**NORME
INTERNATIONALE
INTERNATIONAL
STANDARD**

169-2

AMENDEMENT 1
AMENDMENT 1

**Part 2:
Coaxial unmatched connector**

FIGURE 2a

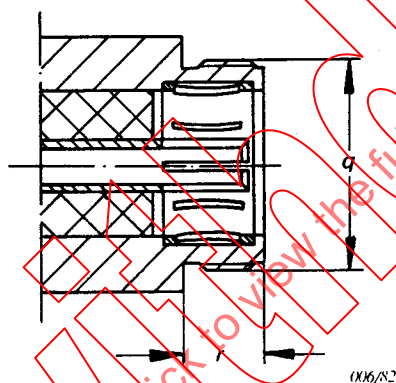
Note. — Lorsque le connecteur avec contact femelle est utilisé comme une embase (fixation sur panneau par quatre trous), il convient d'avoir une bride de 25,4 mm × 25,4 mm (1 in × 1 in) et un espace entre trous de fixation de 18,24 mm (0,7181 in).

Les dimensions spécifiques aux connecteurs avec verrouillage à vis sont données dans les figures 1a et 2a. Toutes autres dimensions et données techniques restent inchangées.

Réf.	mm		in		Fig.
	min.	max.	min.	max.	
<i>k</i>	7,11	7,54	0,28	0,30	1 a
<i>m</i>	3,5	4,5	0,14	0,18	1 a
<i>n</i>	M 14 × 1		M 14 × 1		1 a
<i>p</i>	4	—	0,16	—	1 a
<i>q</i>	M 14 × 1		M 14 × 1		2 a
<i>r</i>	5	—	0,2	—	2 a

FIGURE 2a

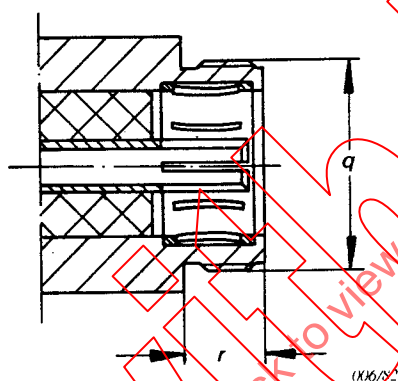
Note. — If the connector with socket contact is used as a fixed connector (4-hole panel-mounting) it should have a flange of 25.4 mm × 25.4 mm (1 in × 1 in) and a fixing hole spacing of 18.24 mm (0.7181 in).

The dimensions specific to the connector with screw coupling are given in Figures 1a and 2a. All other dimensions and technical data are unchanged.

Ref.	mm		in		Fig.
	min.	max.	min.	max.	
k	7.11	7.54	0.28	0.30	1 a
m	3.5	4.5	0.14	0.18	1 a
n	M 14 × 1		M 14 × 1		1 a
p	4	—	0.16	—	1 a
q	M 14 × 1		M 14 × 1		2 a
r	5	—	0.2	—	2 a
